九州電力株式会社 川内原子力発電所1号炉及び2号炉 発電用原子炉設置変更許可申請 に関する審査の概要

原子力規制庁

図 標準応答スペクトルの評価に用いる地下構造モデル(既許可地下構造モデル)

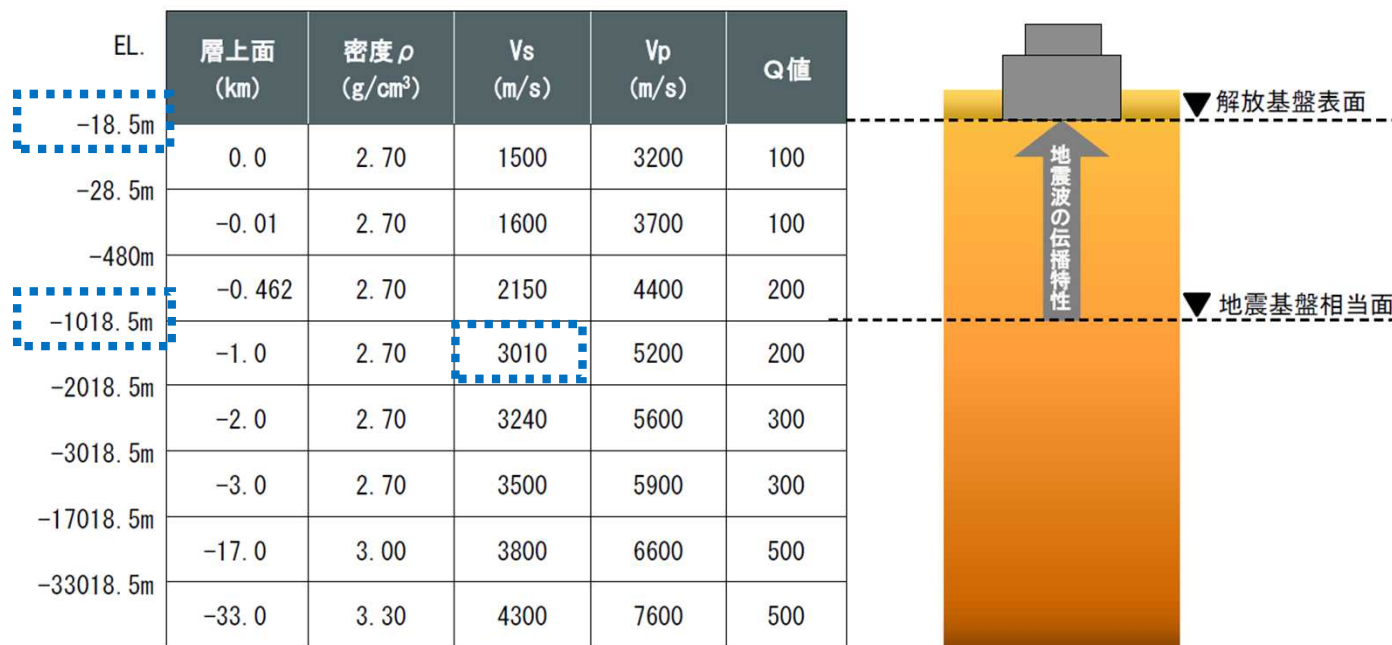
- 既許可地下構造モデルは、長周期帯における理論的手法による評価に用いるために設定されていたことから、新基準許可日以降に取得したデータを含む地震観測記録を用いた検討やボーリング孔内減衰測定を追加で実施するなど、短周期帯も含めて全ての周期帯に適用できることを確認。
- 当初申請では、EL.-200m以浅の地盤減衰(Q値)を既許可地下構造モデルとは異なる値で設定していたが、上記の地震観測記録を適切に再現できず、地震動の短周期帯の過小評価となり得ることから、規制委員会が地下構造モデルの再検討を求めたところ、申請者は、既許可地下構造モデルを用いることとした。

図 基準地震動の応答スペクトルと基準地震動Ss-3の加速度時刻歴波形

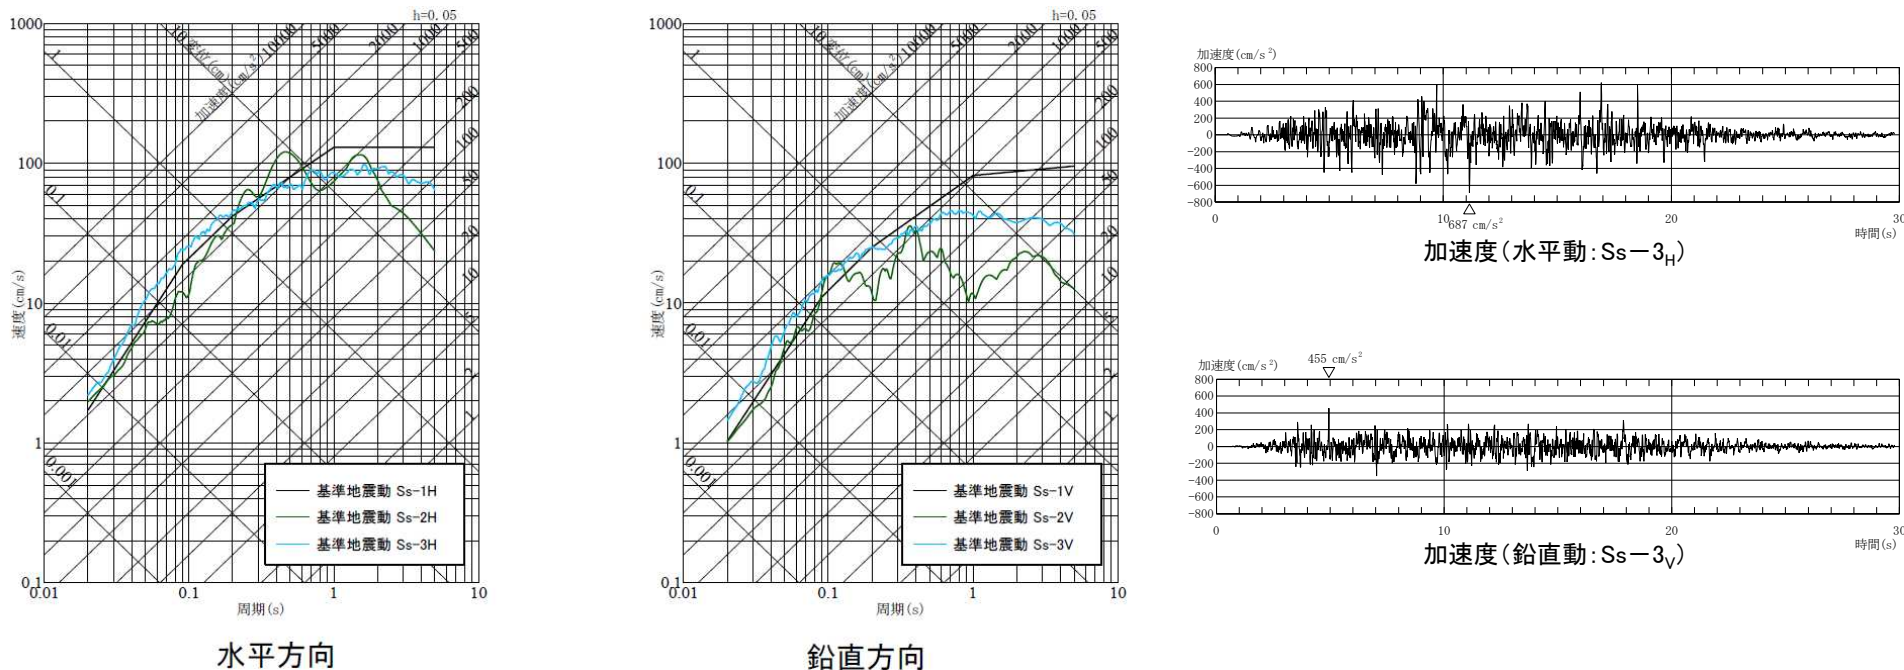
- 標準応答スペクトルに基づく地震動評価結果が一部周期帯でSs-1を上回るため、基準地震動Ss-3として策定していることを確認。

図 長期評価(第二版)の評価対象領域と既許可評価の想定波源(琉球海溝の例)

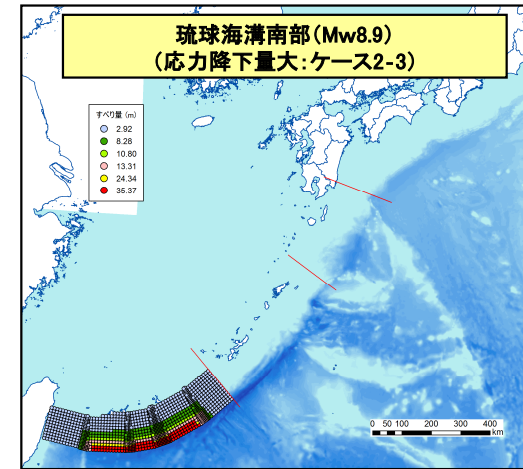
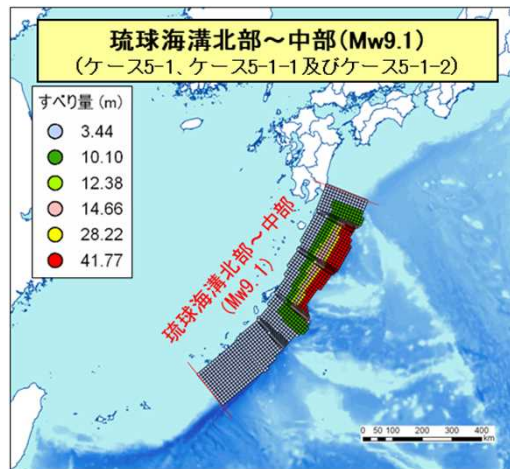
既許可の地震動評価及び津波評価で、長期評価(第二版)と同等以上の地震規模を想定していることから、新知見の影響はない。

- 日向灘及び南西諸島海溝周辺の地震活動の長期評価(第二版)の内容は、既許可申請書の評価に影響がないことを確認。
